Mission régionale d'autorité environnementale
Grand Est

**Avis sur le projet d'installation
d'une centrale photovoltaïque sur des surfaces agricoles
à Menaucourt, Nantois, et Naix-aux-Forges (55)**

porté par la société ESCOFI

n° réception portail : 018134/A P

Figure 2: Plan de masse du projet

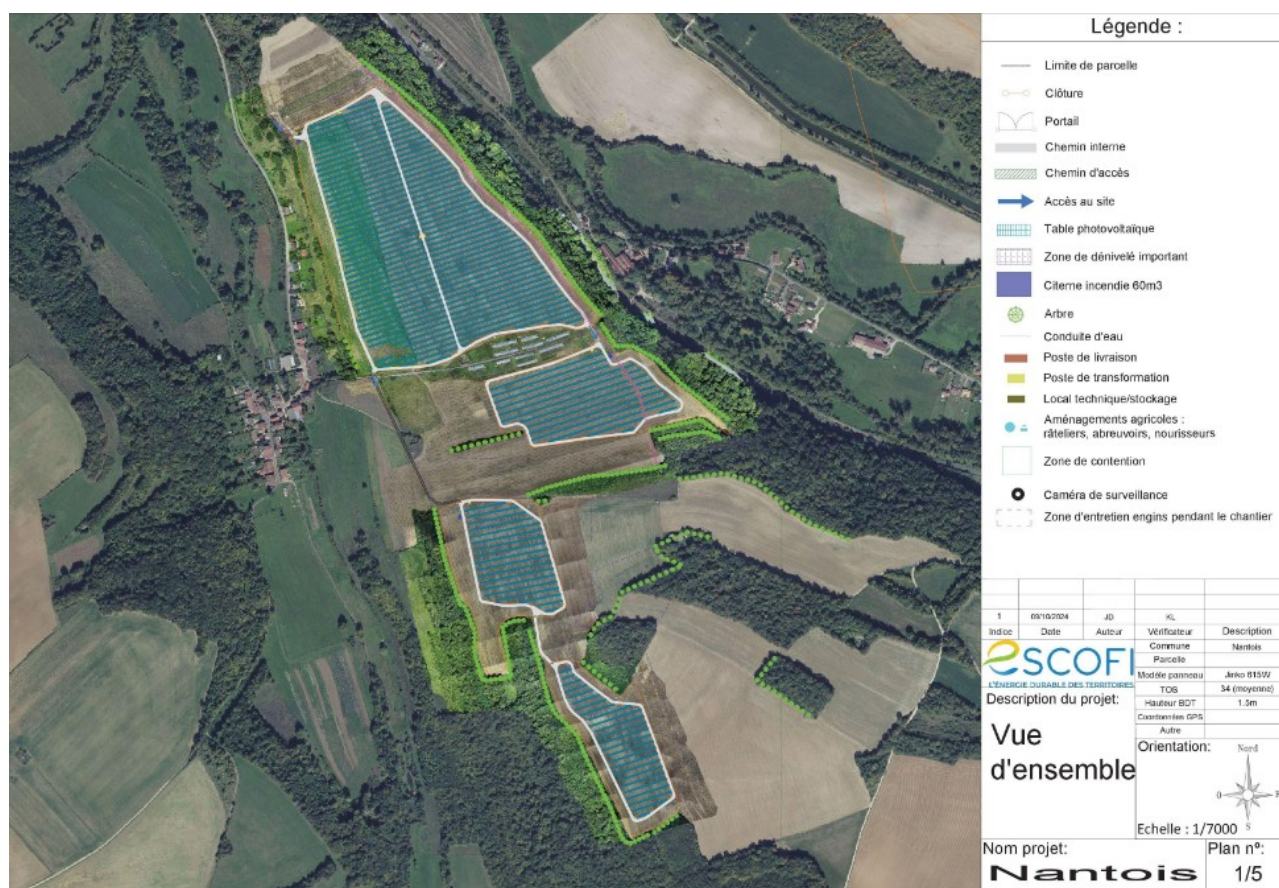
L'Ae recommande au pétitionnaire de maintenir une distance minimale de 50 m pour la bande pare feu par rapport aux lisières boisées conformément aux recommandations zonales pour l'installation et l'exploitation des parcs photovoltaïques et agrivoltaïques au sein de la zone de défense et de sécurité Est, en faveur de la protection des forêts contre les incendies.

Figure 3: Une installation compatible avec l'élevage ovin

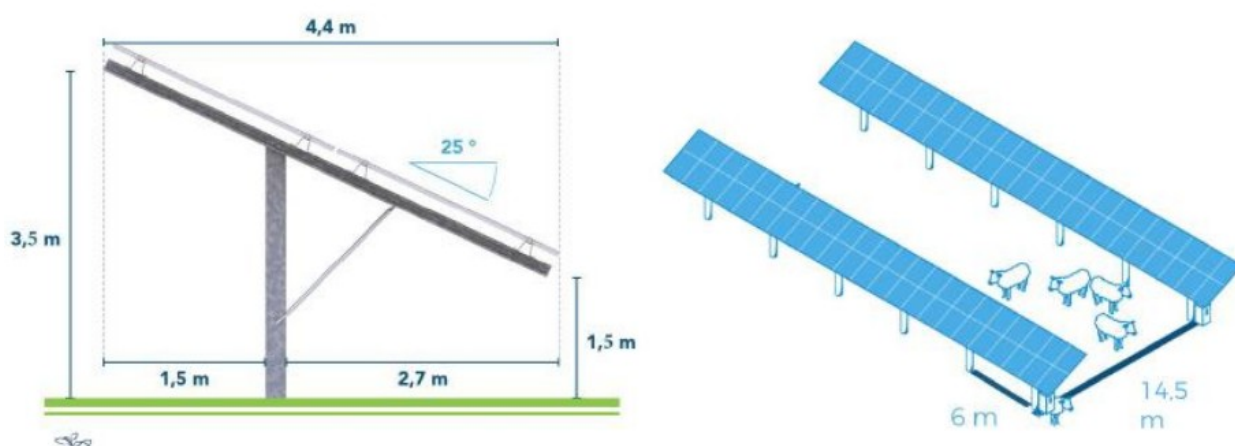
L'Ae n'a pas d'observations sur ces indications, toutefois elle note que le dossier ne précise pas les responsabilités respectives du propriétaire des terrains et du pétitionnaire.

L'Ae recommande au pétitionnaire de préciser les responsabilités respectives du propriétaire des terrains et du pétitionnaire en matière de gestion, de surveillance et d'entretien du site et lors du démantèlement des centrales en vue de sa remise en état.
